COMMISSION ROYALE DES MONUMENTS ET DES SITES  
KONINKLIJKE COMMISSIE VOOR MONUMENTEN EN LANDSCHAPPEN

Réf. DPC : 2043-0026/14/2022-126 (corr. DPC : Mme C. Criquillon)  
Réf. NOVA : 04/PFU/1834394  
Réf. CRMS : AA/KD/BXL20043\_691\_PUN\_Martyrs\_theatre\_PMR  
Annexe : /

**Objet : BRUXELLES. Place des Martyrs, 22 - Théâtre des Martyrs.**  
**Demande de permis unique portant sur l'aménagement d'une entrée PMR.**  
**Avis conforme de la CRMS**

Elévations existante et projetée (extraits du dossier)

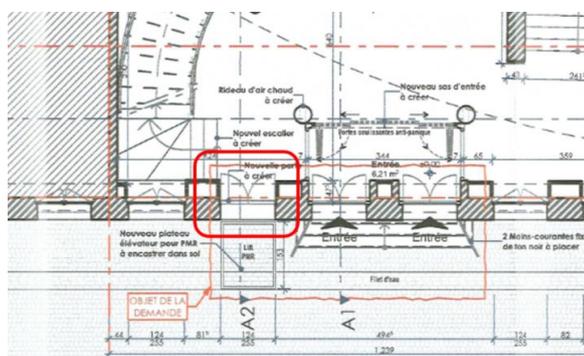
La nouvelle porte qui viendra se substituer à la fenêtre existante se composera de deux ouvrants dotés chacun d'une allège pleine en bois qui reprendra la composition de l'allège en pierre actuelle tandis que la partie haute vitrée reproduira strictement, pour moitié chacun, la baie de fenêtre supprimée. Les parties vitrées des ouvrants seront dotées d'un double vitrage.

Bien qu'il aurait été préférable, dans l'absolu, d'avoir une porte à un seul vantail, l'option à deux vantaux est cohérente par rapport aux portes existantes et au besoin de limiter au maximum l'encombrement intérieur aux périodes d'affluence du public. **La CRMS ne s'y oppose pas.**

Le système de fermeture de la porte sera à frappe et non pas à gueule de loup comme le sont les châssis de référence. **La CRMS ne s'y oppose pas** étant donné qu'il s'agit d'une nouvelle construction dans laquelle la vue en position fermée reproduit les détails de la fenêtre. La porte en question ne sera pas maintenue ouverte en permanence, de sorte que le système de fermeture de la porte sera très peu visible. Des détails d'exécution des vantaux de porte, plus aboutis que ceux fournis dans le cadre de la présente demande de permis, seront demandés avant travaux et soumis à l'approbation préalable de la DPC.

En revanche, concernant la partie vitrée de la porte, **la CRMS s'oppose à la proposition de petits bois collés et demande qu'ils soient réalisés sur base du modèle de châssis à petits bois structurels**, tel qu'approuvé pour le projet de restauration de l'arrière du C&A (rue Neuve, 23-29) et dans le cadre duquel un modèle type de référence a été mis au point et approuvé.

En ce qui concerne la remise en peinture des zones impactées par l'intervention, seule une intervention ponctuelle est prévue par le projet au niveau du pourtour de la nouvelle baie. **La CRMS demande de soumettre à la DPC, tests in situ à l'appui, une mise en couleur de la porte en deux teintes distinctes, à savoir celle de la partie supérieure vitrée (cadre du châssis et battée) et celle de la partie inférieure pleine (panneau d'allège) pour assurer l'« illusion » projetée d'une fenêtre et rencontrer ainsi l'enjeu du projet consistant à intégrer l'intervention dans le respect des logiques rythmiques (rythme fenêtres - portes) et chromatiques de la place.**

**Cela nécessite une adaptation fine du dessin des menuiseries de porte pour que le changement de couleur s'organise au droit d'un élément menuisé avec un léger jeu de saillie (éviter un changement de ton sur une surface plane). Si les détails menuisés et tests in situ ne sont pas concluants, on procèdera à une remise en peinture homogène de la totalité de la porte. Cette intervention doit être soumise en cours de chantier à l'approbation de la DPC.**

Modèle d'élévateur encastré dans un pavage (extrait du dossier)

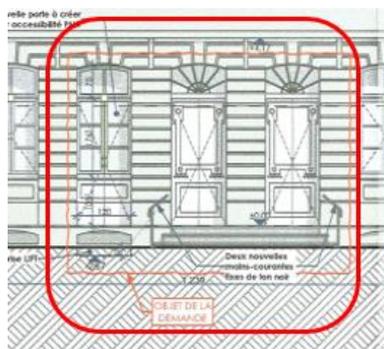
Le plateau élévateur sera parfaitement intégré dans le plan du pavage de la place, sans différence de niveau, et recouvert des pavés récupérés qui auront été démontés. Le filet d'eau qui longe la façade du théâtre sera repris intégralement dans le pavage du futur plateau. Il se fondra donc totalement avec le pavage de la place, excepté au niveau du pourtour métallique de sa structure de l'élévateur qui restera apparent mais discret et le plus étroit possible. Ce cadre faisant office de chasse-roues, il ne sera pas nécessaire d'ajouter de garde-corps sur le plateau.

**La CRMS souscrit à la proposition. Un relevé détaillé et très précis de la situation existante et un plan de détail d'exécution de la situation projetée seront soumis à la DPC pour approbation préalable.**
